Dodatek č. 2 Smlouvy o dílo

- 1.1. Smluvní strany uzavřely dne 20. 3. 2025 na základě výsledků zadávacího řízení podle zákona č. 134/2016 Sb., o zadávání veřejných zakázek, ve znění pozdějších předpisů, smlouvu o dílo (dále také „Smlouva“) na veřejnou zakázku „**UTB – FaME – Rekonstrukce výukových prostor objektu U2 – stavební práce**“.

II. Předmět dodatku

Rozpočet: **ZL05 Změnový list č. 05 - Přemístění FC jednotek 0129 a rekonstrukce části vedení chladu**

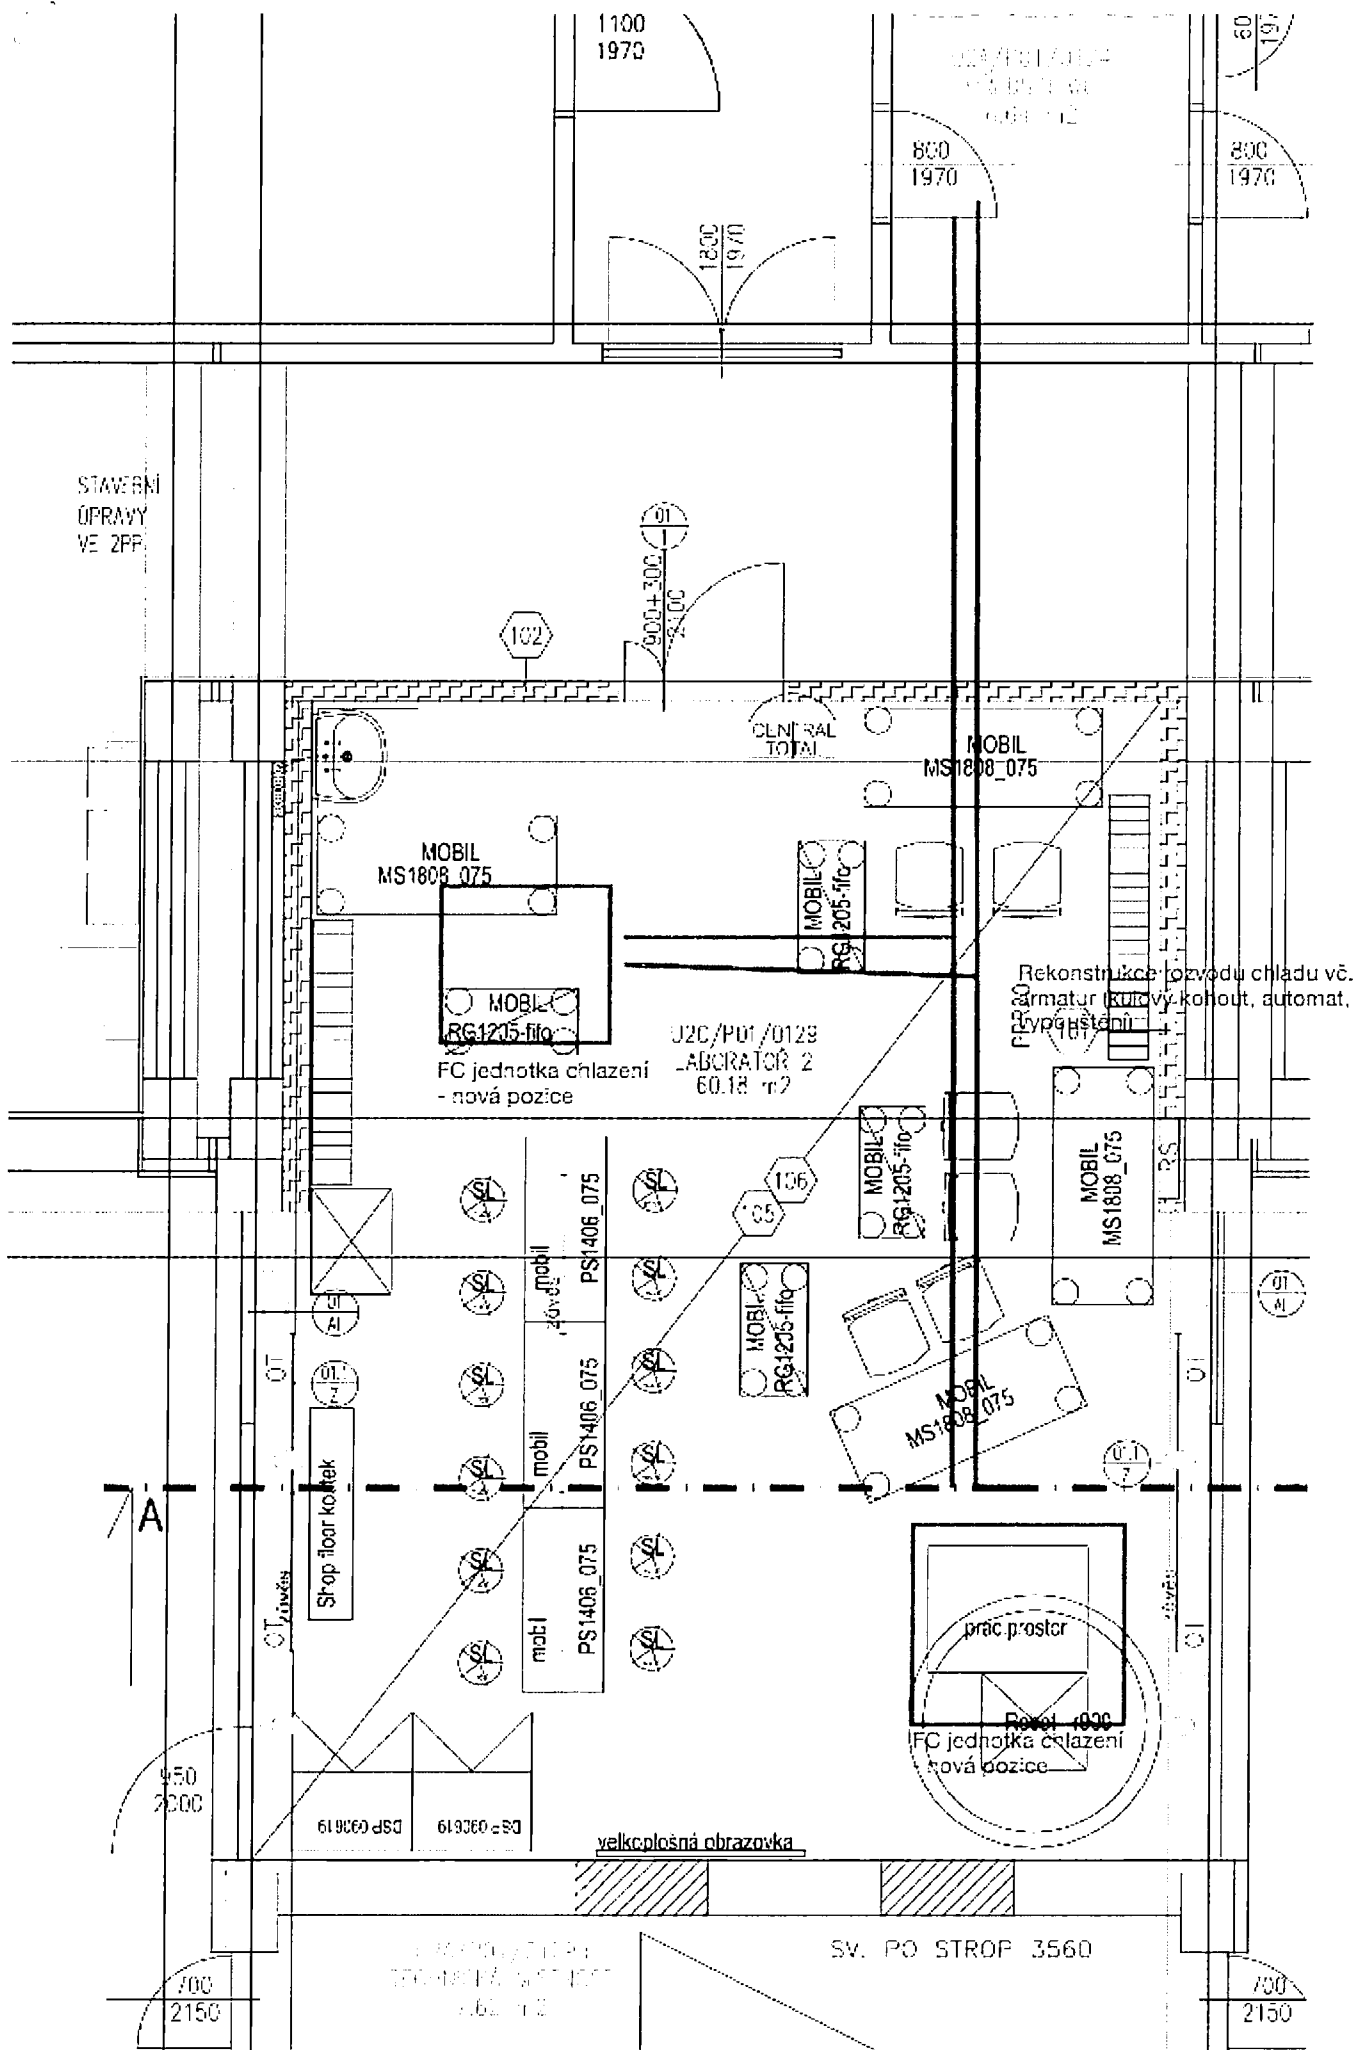
Změnový list č. 5

Popis rozpočtu: ZL05 - Změnový list č. 05 - Přemístění FC jednotek 0129 a rekonstrukce části vedení chladu

Rozpočet: **ZL06 Změnový list č. 06 - Úprava vedení vodovodu pro 0129, přemístění umyvadla 0112**

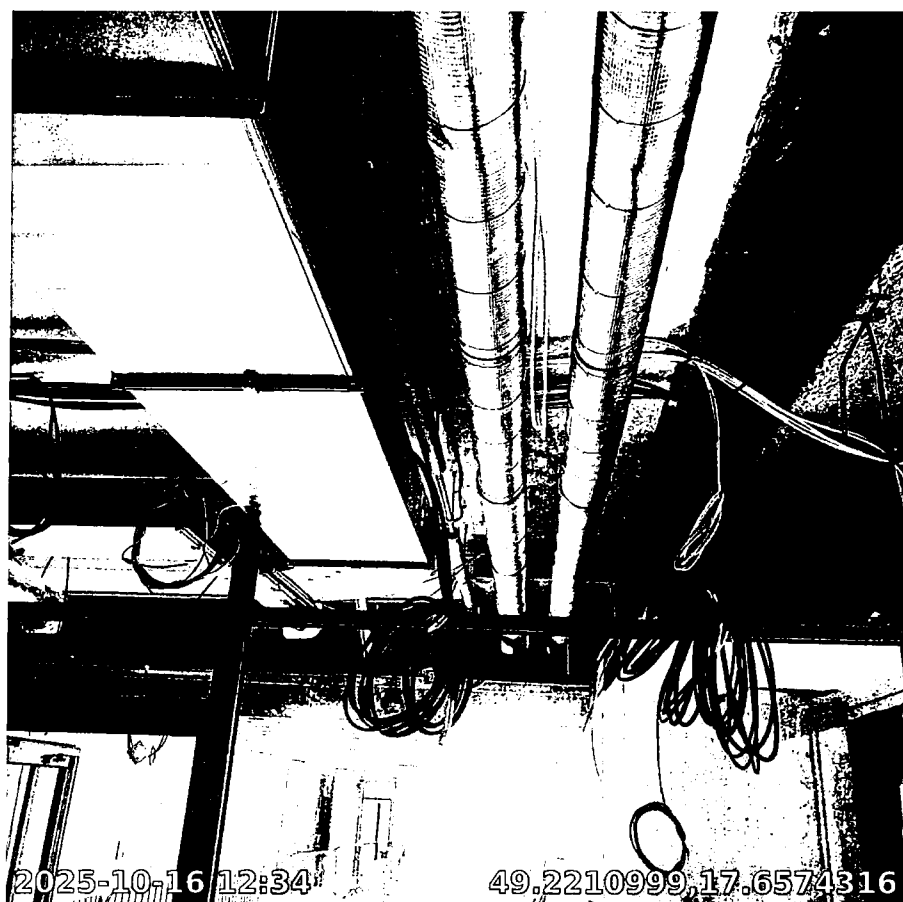
Změnový list č. 6

Popis rozpočtu: ZL06 - Změnový list č. 06 - Úprava vedení vodovodu pro 0129, přemístění umyvadla 0112

MÍSTNOST 129

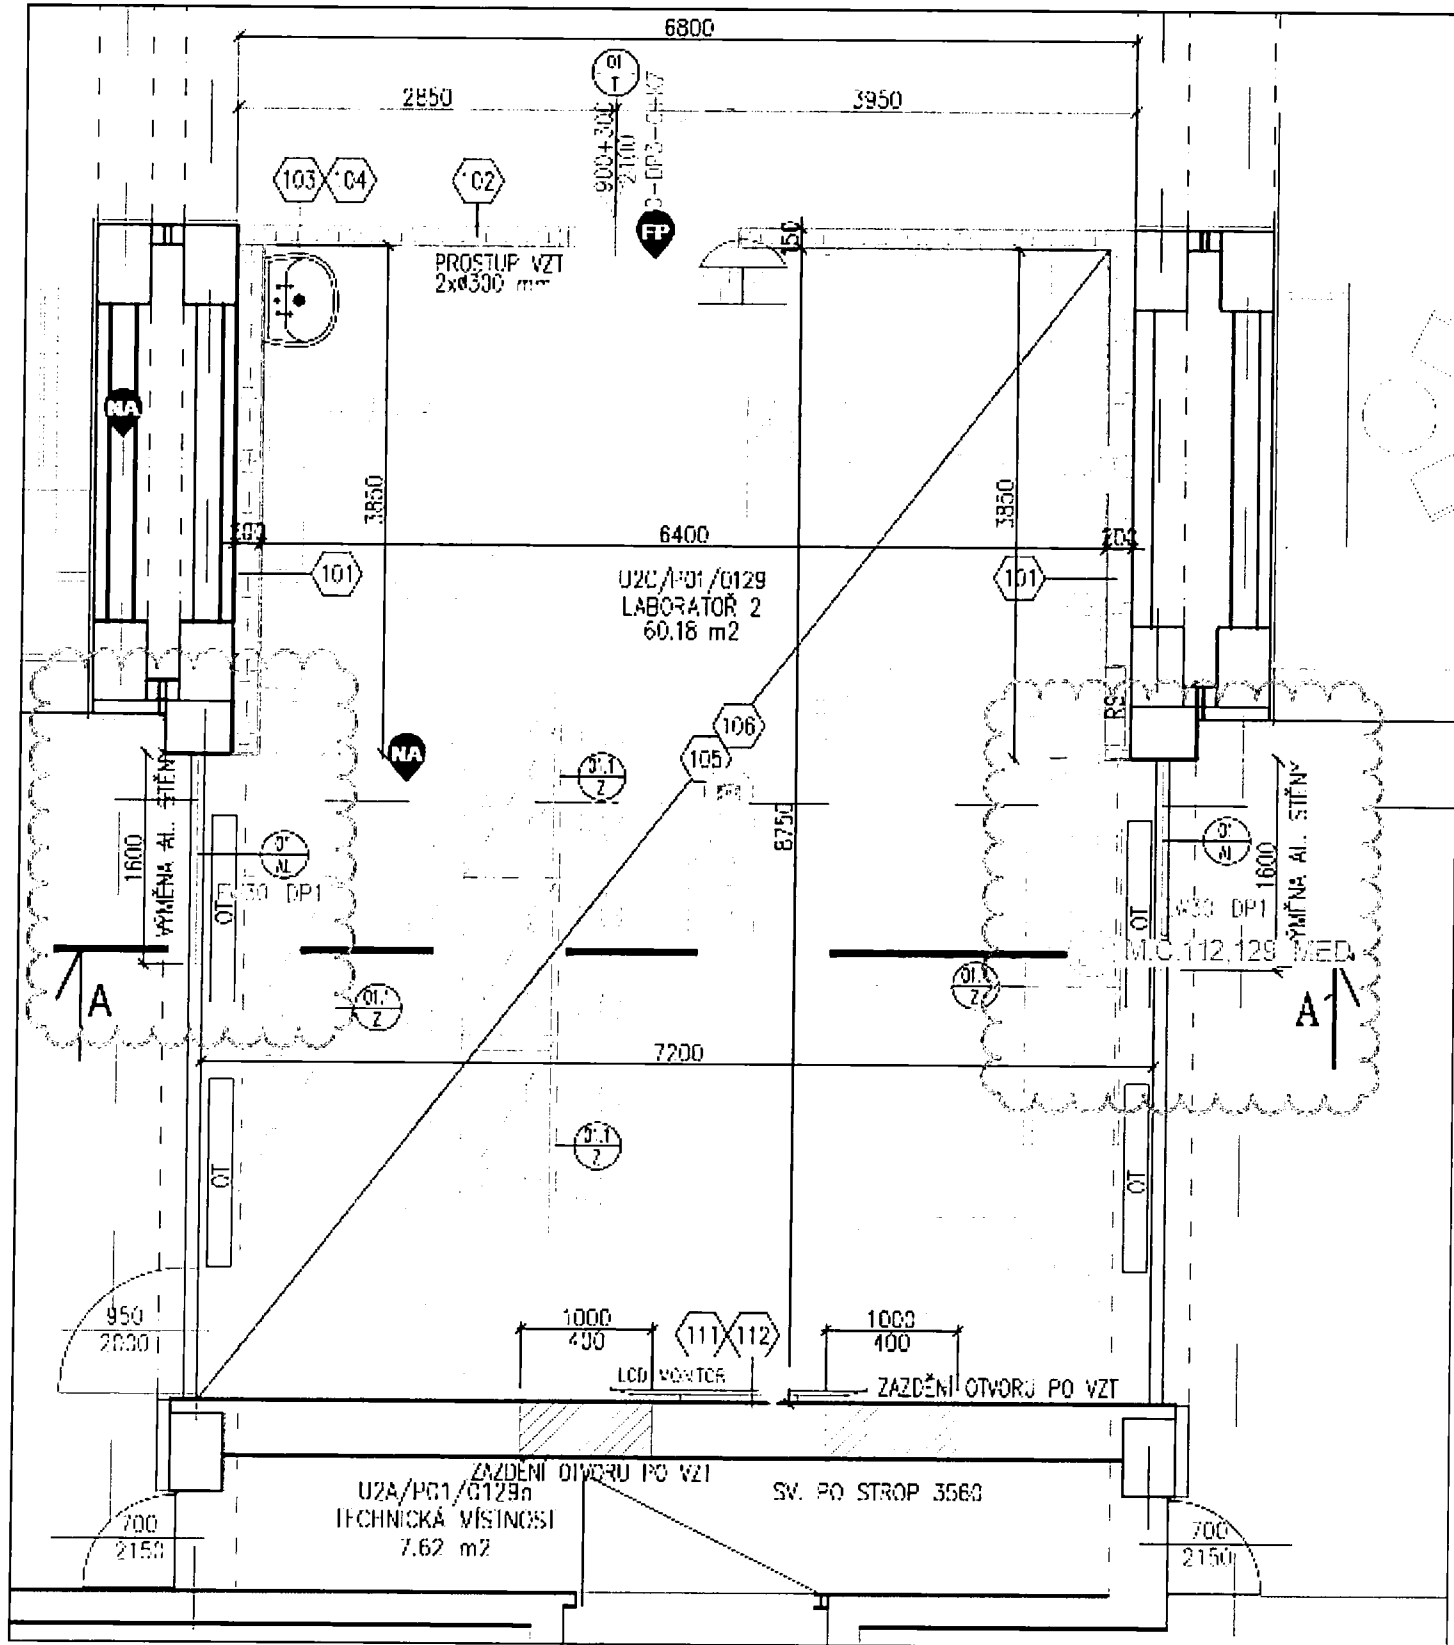
Změnový list č. 8

Popis rozpočtu: ZL08 - Změnový list č. 08 - Zvýšení požární odolnosti dle PBR - změna technického řešení

Stavba: **6100_B UTB FaME Rekonstrukce Posluchárna E**
 Objekt: **6100_B_ZL Změnové listy**
 Rozpočet: **ZL03 Změnový list č. 03 - Zakrytí rozvodu VZT kastlíkem z SDK**

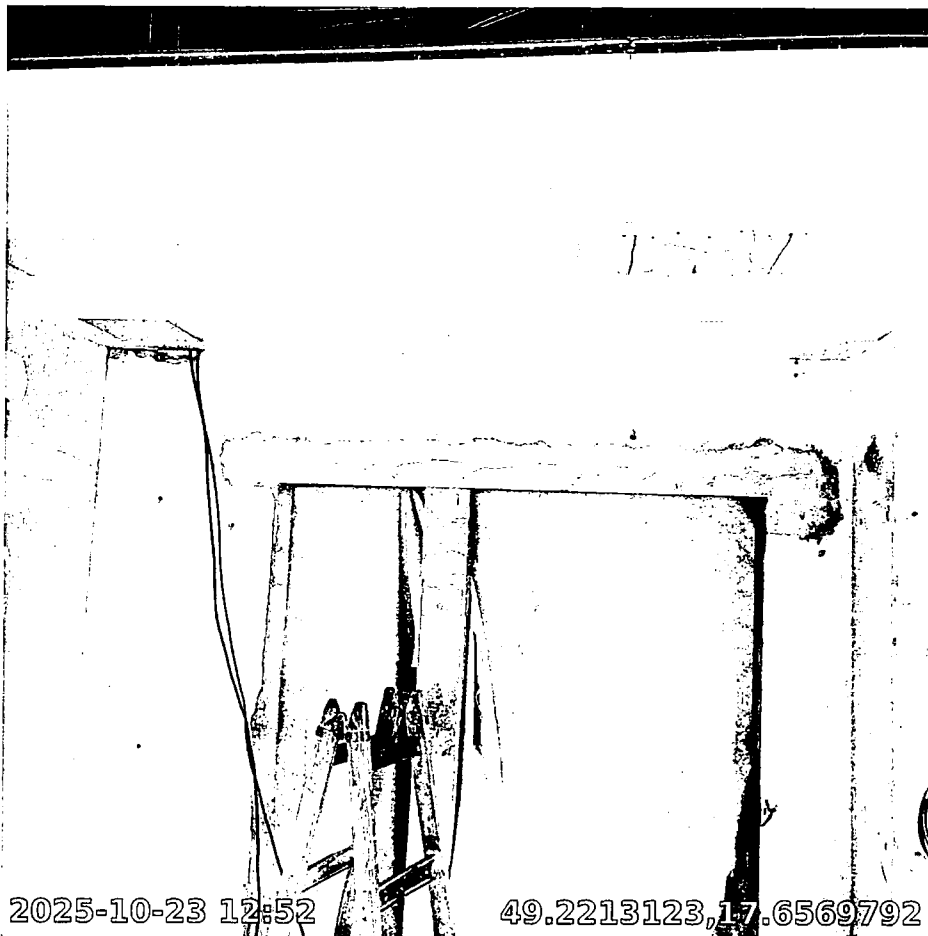
Změnový list č. 3

Popis rozpočtu: ZL03 - Změnový list č. 03 - Zakrytí rozvodu VZT kastlíkem z SDK

Stavba: **6100_C UTB FaME Rekonstrukce učebny č. 131 - Wichterleho sál**
 Objekt: **6100_C_ZL Změnové listy**
 Rozpočet: **ZL02 Změnový list č. 02 - Vytvoření nik - interiérový obklad**

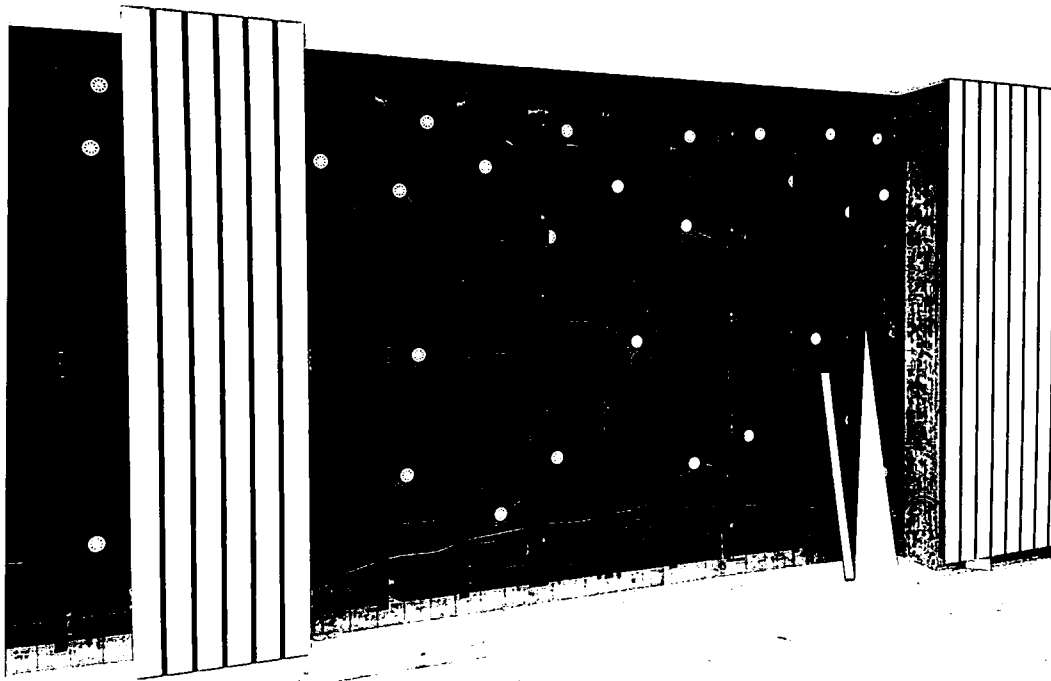
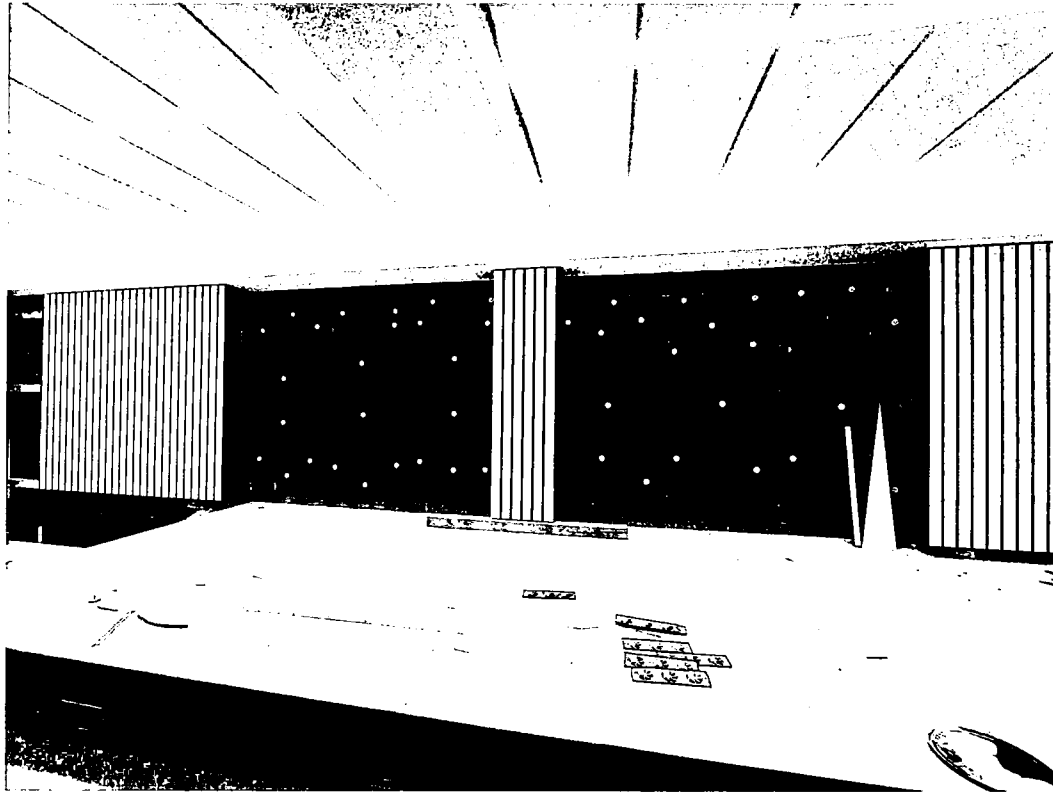
Změnový list č. 2

Popis rozpočtu: ZL02 - Změnový list č. 02 - Vytvoření nik - interiérový obklad
